Por este medio le hacemos llegar nuestros comentarios finales en torno a la NOM-163-SEMARNAT-ENER-SCFI-2013. Reciba cordiales saludos,

Comentarios de El Poder del Consumidor al proyecto de modificación de la **NOM-163-SEMARNAT-ENER-SCFI-2013 Emisiones de bióxido de carbono (CO₂) provenientes del escape y su equivalencia en términos de rendimiento de combustible, aplicable a vehículos automotores nuevos de peso bruto vehicular de hasta 3,857 kilogramos**

Figura 1. Comparativo de emisiones de distintos escenarios

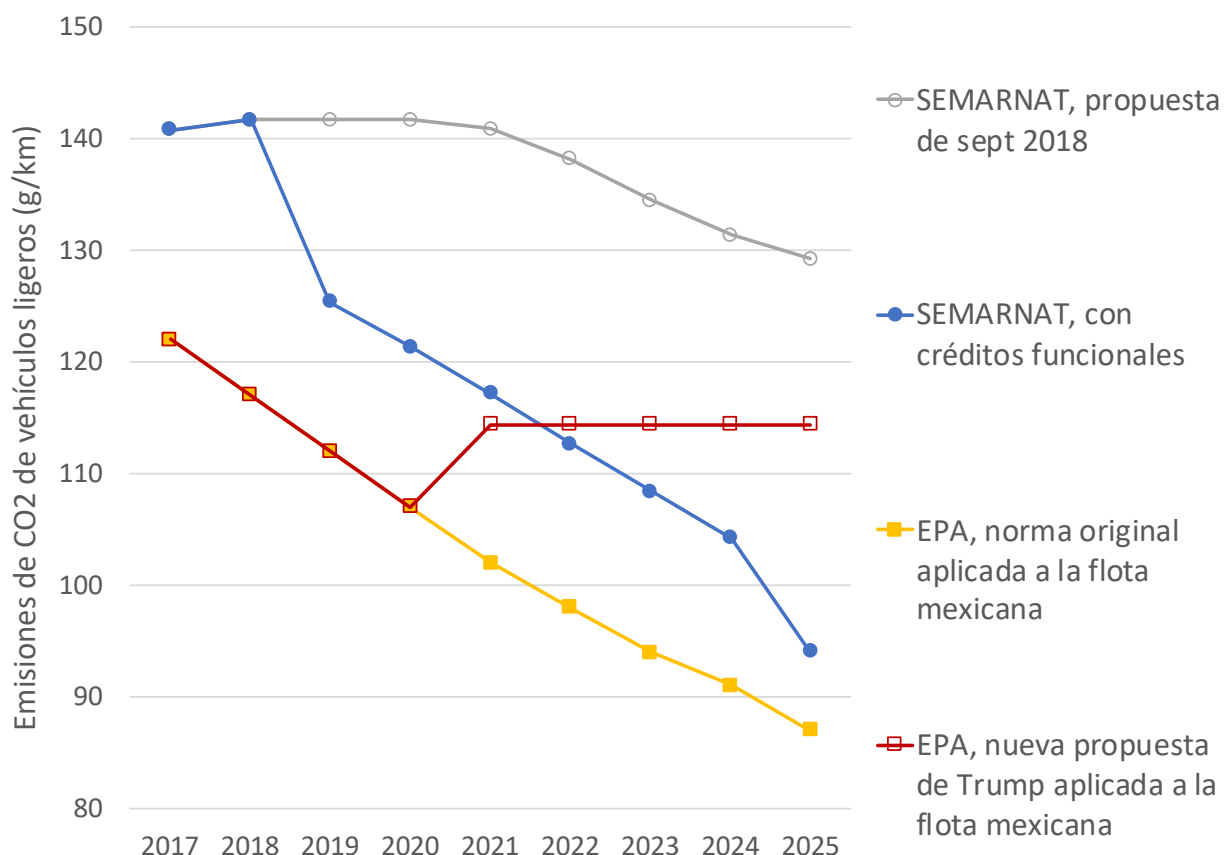
La figura 1, presenta el comparativo de las propuestas evaluadas en el análisis del ICCT y se aprecia cómo la propuesta actual con banqueo es la que menos beneficios genera, y todo ello derivado del esquema de créditos que contienen la propuesta de NOM-163.

Figura 2. Comparativo de emisiones para vehículos de pasajeros y camionetas ligeras en distintos escenarios normativos.

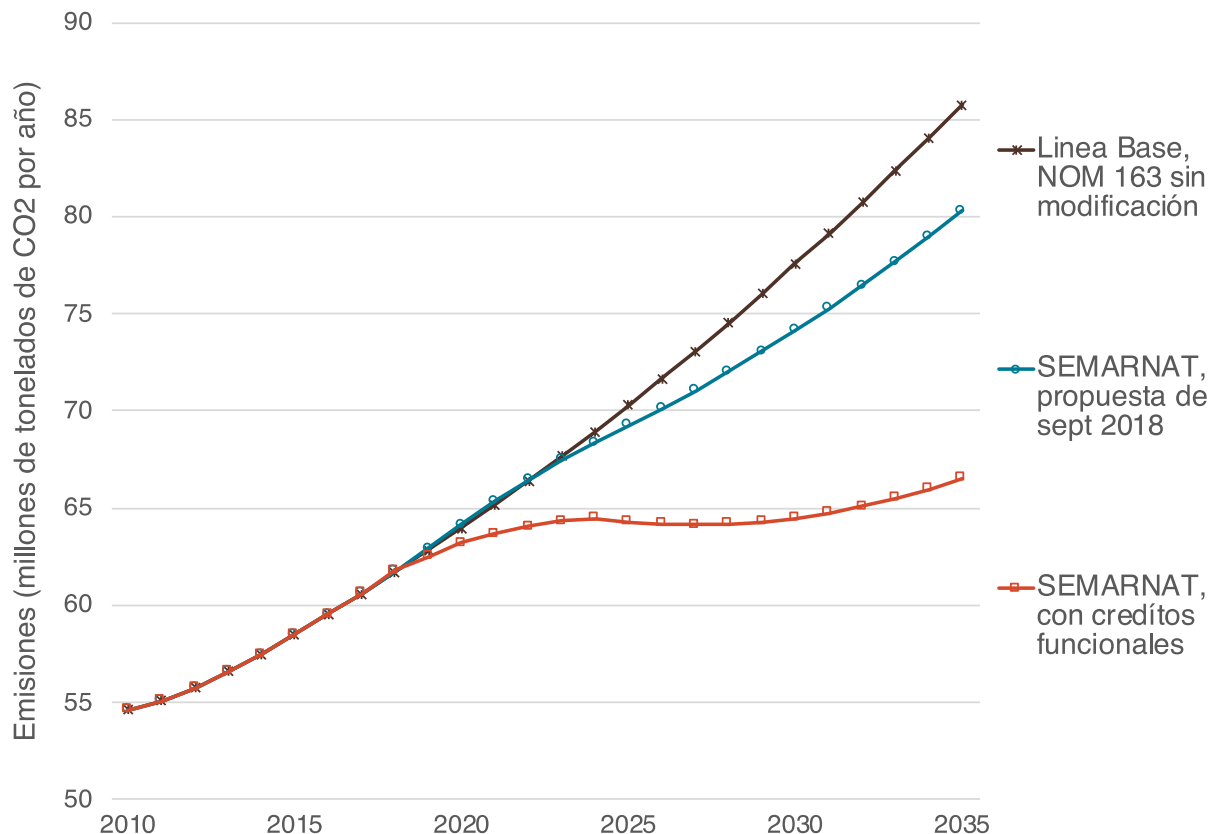
Para entender el impacto en las emisiones de la flota entera de vehículos ligeros, el ICCT utilizó la herramienta *Fuel Economy Standards Evaluation Tool (FESET)*⁵ para evaluar los resultados de la propuesta de norma actual y una versión corregida (con base en los elementos de este documento detallados en la sección II). La propuesta provee solamente una reducción del 6% en emisiones de CO₂ en el año 2035 comparadas con la línea base que sería la NOM-163 vigente sin ninguna modificación. Si los créditos y los mecanismos de cumplimiento son corregidos, la norma permitiría alcanzar una reducción del 22% en las emisiones de CO₂ de los vehículos ligeros, lo cual es equivalente al 18% de las ventas actuales de gasolina. Esta modificación está en línea con las reducciones necesarias para cumplir con los compromisos del acuerdo de París mediante su INDC. Si se corrige la norma se tendría una reducción acumulada de 154 Mt CO₂ al 2035 y 560 Mt CO₂ al 2050 y se podría comenzar a ver un declive en la curva de emisiones. Por supuesto, para mantener este progreso y cumplir con las metas al 2050 se requiere continuar con los esfuerzos más allá del año 2025.
